RELATÓRIO DE CONSULTA PÚBLICA

Avaliação de Impacte Ambiental n.º 3271
Sobre equipamento Parque Eólico de Barão de S. João

Data: Outubro de 2019

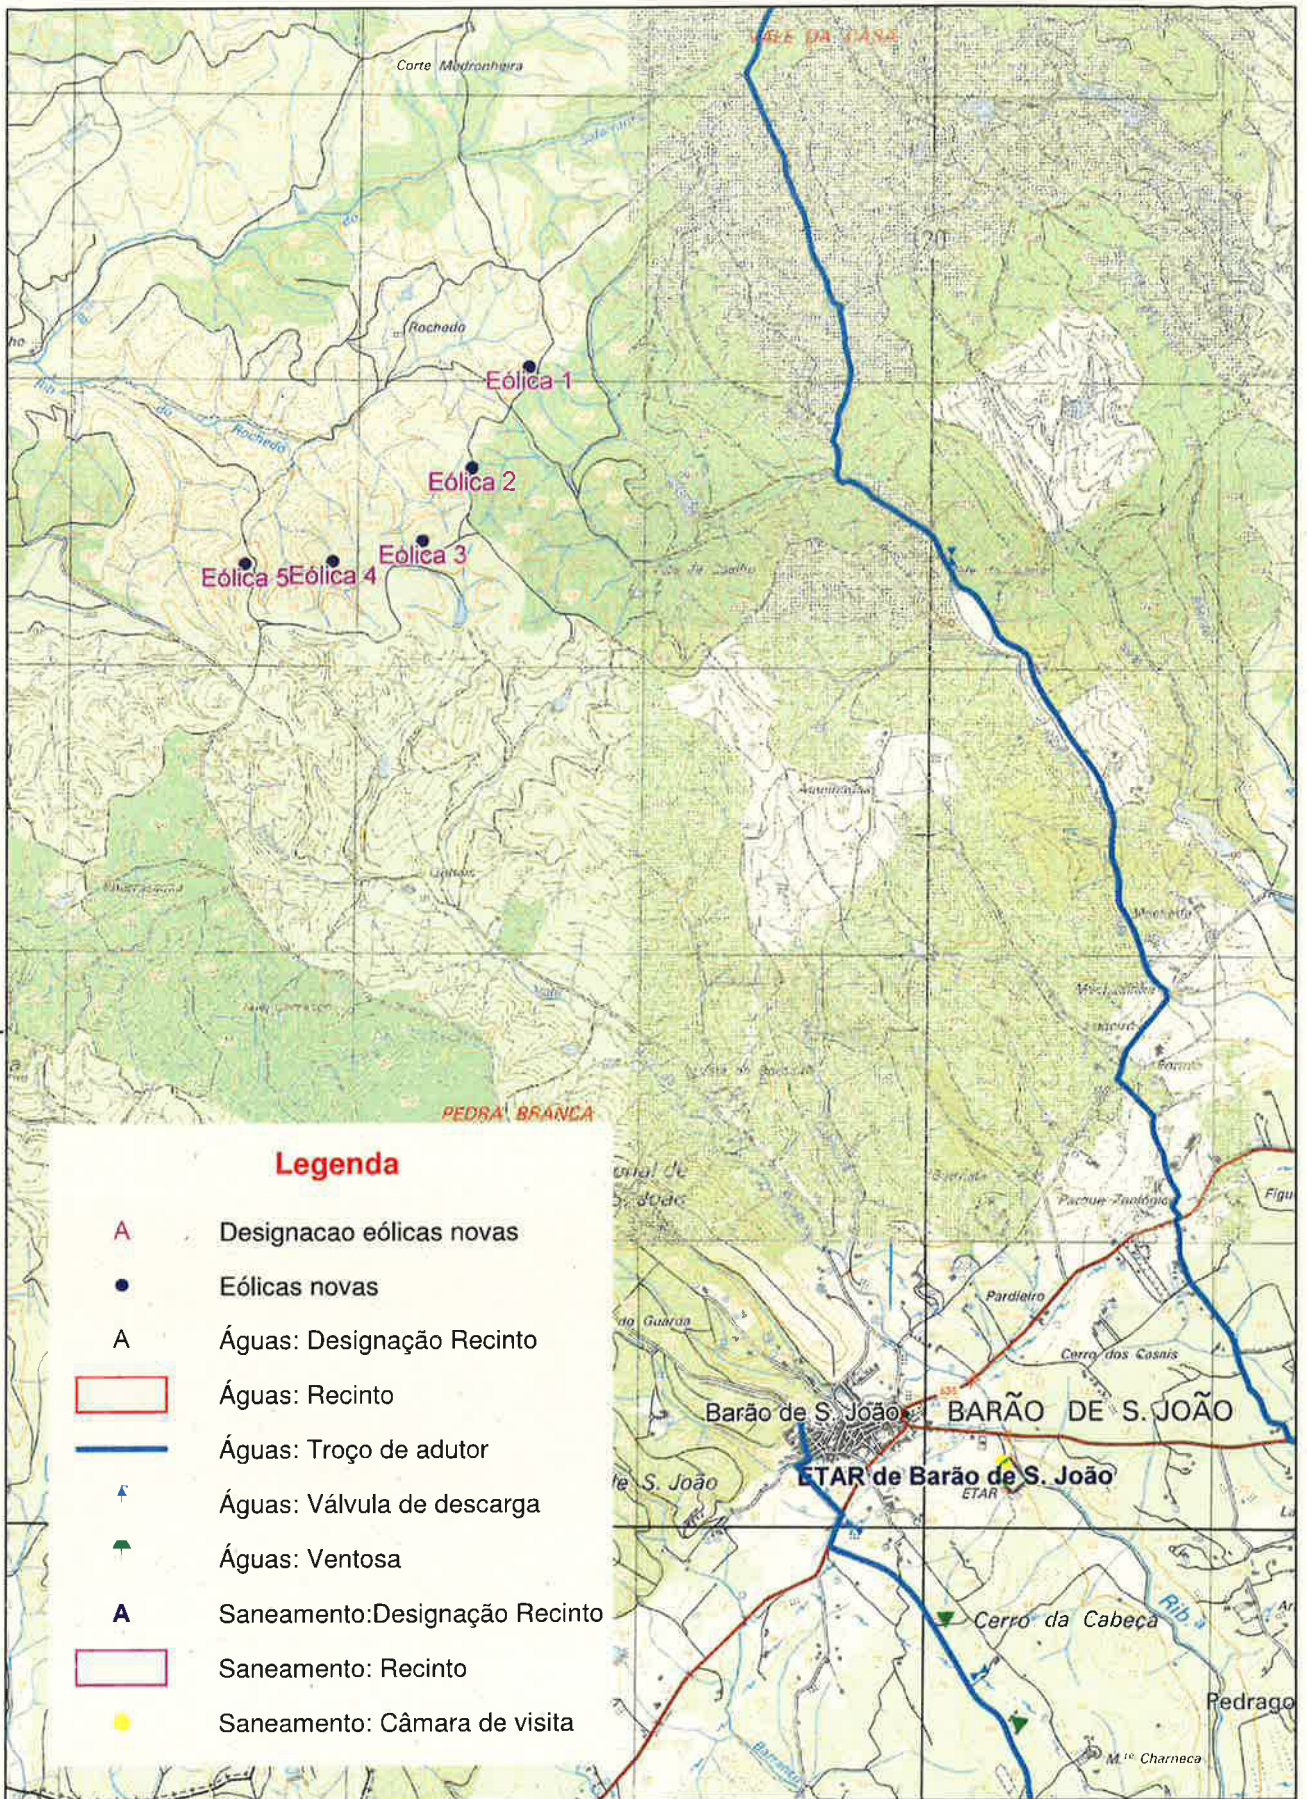
Após análise do projeto "Sobreequipamento do Parque Eólico do Barão de São João" localizado no concelho de Lagos, vimos por este meio informar que a Águas do Algarve, S.A. (AdA) não tem infraestruturas instaladas ou previstas na área em referência, conforme planta em anexo.
